STERKE LEKDIJK

VERSLAG

Betreft : Verslag werkgroep project SAS van 30 juni 2020

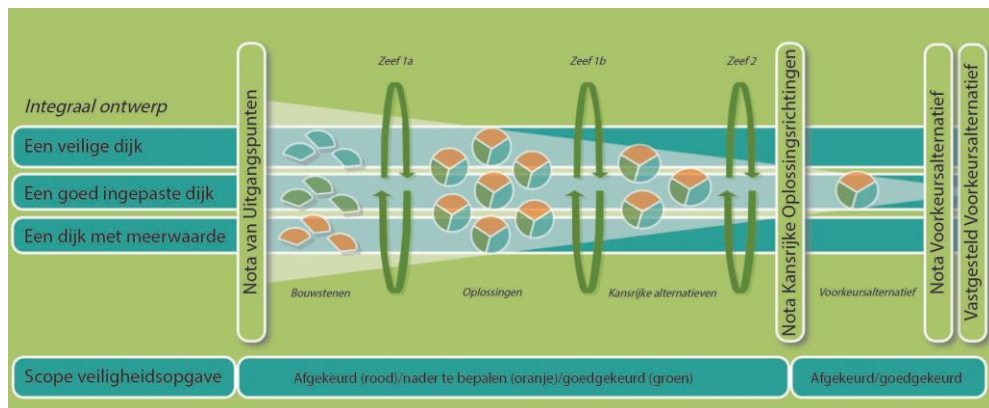
6. Verzoek om voor volgende bijeenkomst meer inzicht in de kleuren van de opgaven te geven.

7. Helene & Andre: Het probleem is nog niet helemaal in beeld. Maak dit inzichtelijk in het schema.

Antwoord: Bij de volgende bijeenkomst over kansrijke oplossingen zal ook de versterkingsopgave bekend zijn en meer precieze informatie over de opgave kunnen worden gedeeld.

Antwoord: hieronder is dit in het schema verwerkt.
